改善箇所説明図

基準不適合発生箇所

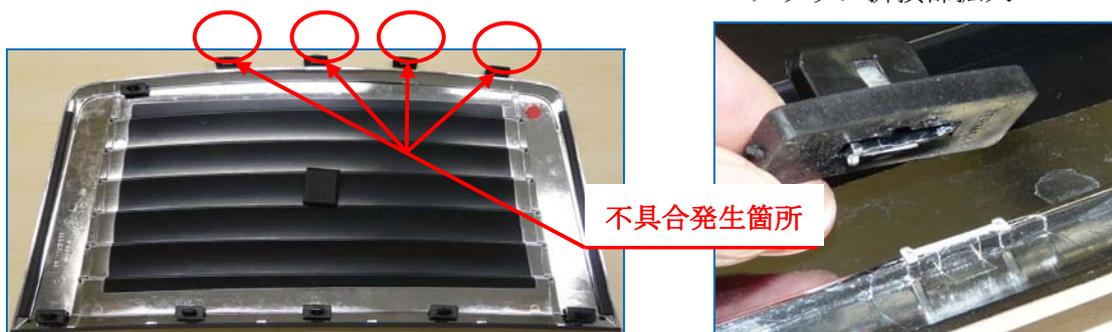
エンジンフードルーバーの固定クリップの強度が不足しているため、走行中の振動により当該クリップが折損することがある。そのためフードルーバーにガタや浮き上がりが発生し、そのままの状態で使用を続けると、最悪の場合、フードルーバーが脱落するおそれがある。

全車両、フードルーバーに接着剤を塗布し、エンジンフード上に接着固定する。

識別方法：左側ストラットタワー部に黄色ペイントを塗布する。
